STUDER

Service Information

SI 132/89 D/E
A820 1/4" & 1/2" SNr. > 2100
Software Umbauanleitung für
Software Umbaukit 6/89
Software Conversion Instruction
to up-date kit 6/89

Soft Keys, Status Tree Diagram

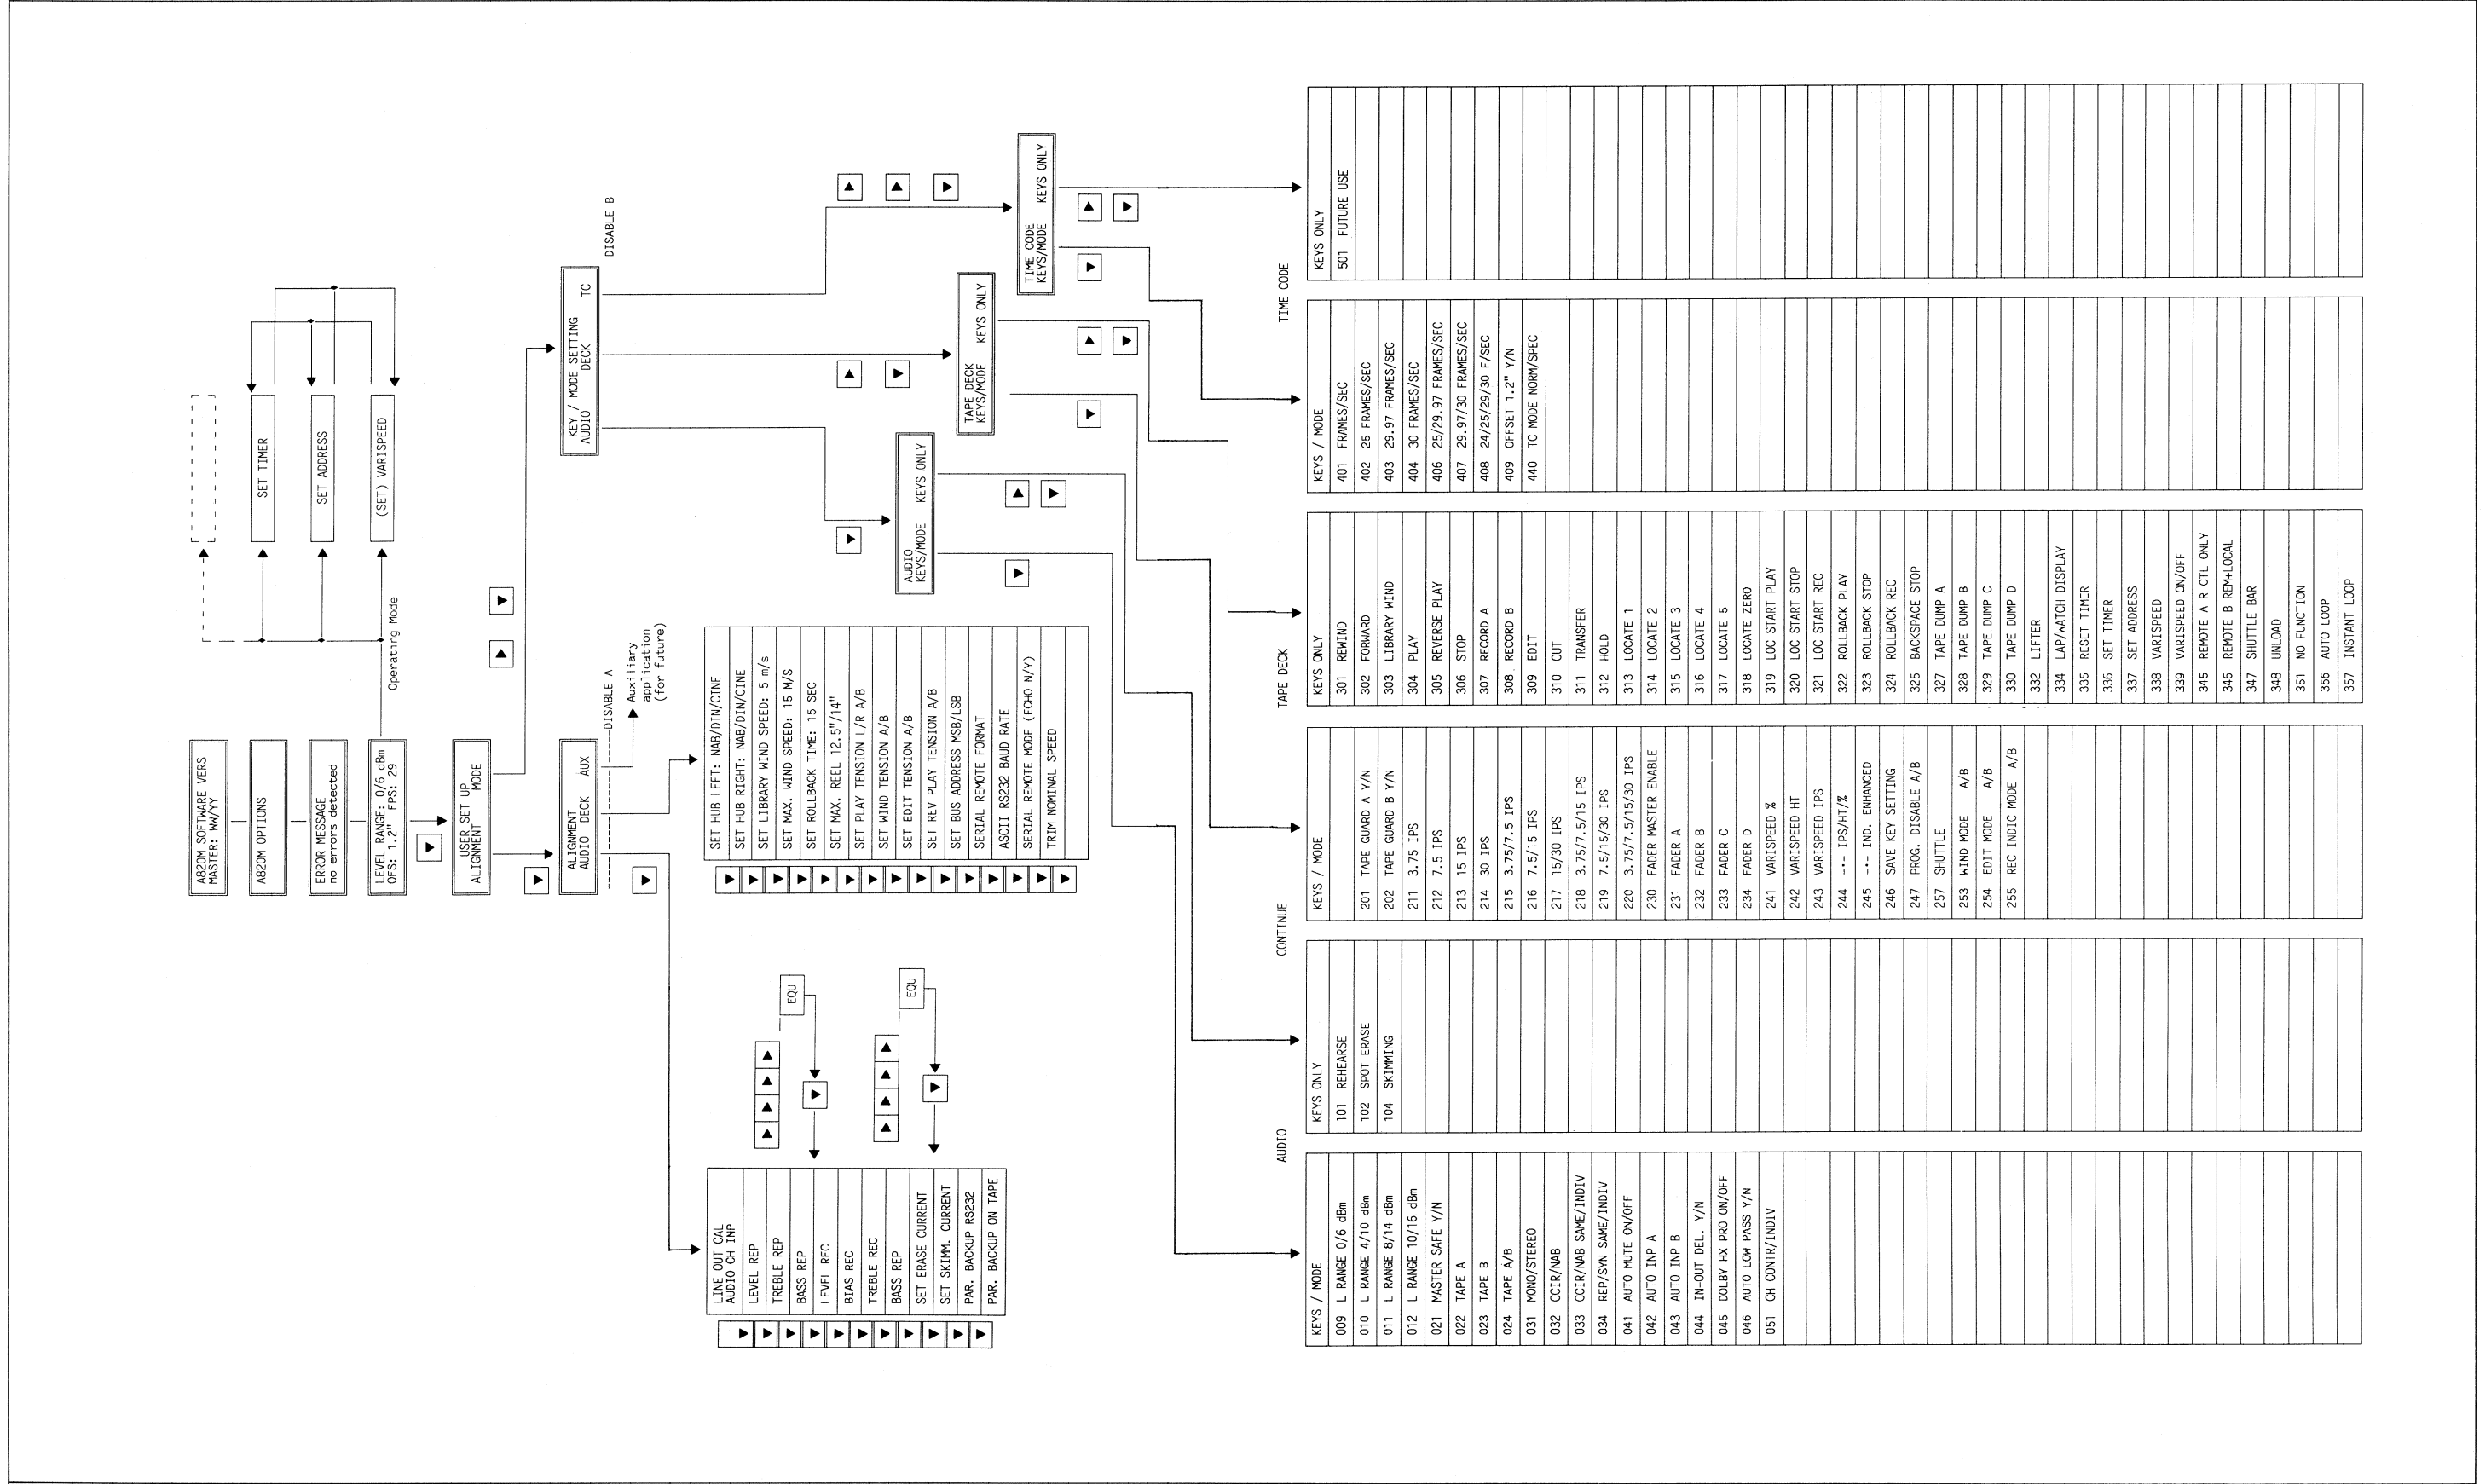
3. Summary of software
changes:

The following description explains the difference to the MK I(1.820.996.22) Master-software. For more information about the software please see SI 130/89 with the order No. 10.85.7060.

FO45 DOLBY HX-PRO:

This function can be assigned either to a key with LED or generally enabled in the menu. Hereby the DOLBY HX-PRO is activated all the time.
DOLBY HX-PRO is a headroom - extension and controls the bias depend on the level of the high frequencies to avoid tape saturation.

F102 SPOT ERASE:

This function is used to erase short sequences of a recording in the "one-hand-cueing" - mode.

The function must be assigned to a key with LED (Feedback).

As soon as the function is enabled and the selected tracks are set to READY, SPOT ERASE can be used by pressing REC and EDIT at the same time (REC - LED is illuminated → Erase HF active).

Rem.: The machine must be in STOP before going into operation.

F103 SKIMMING:

The SKIMMING - mode allows to erase the print - through effect of a stored tape.

Together with the offered function SET SKIMMING CURRENT, the bias can be adjusted depend on the intensity of the print - through effect.

The function SKIMMING is active after pressing the assigned key with LED (Feedback) and PLAY (REC - LED is illuminated → Bias HF active)

SET ERASE CURRENT:

This function allows the fine adjust of the erase current to compensate the head tolerances. In case of big adjustments, the erase current signal should be observed by a oscilloscope to be sure that the erase head is not working with overload. A sine waveform, measured on the HF - Driver testpoints 1 and 2, should always be achieved.
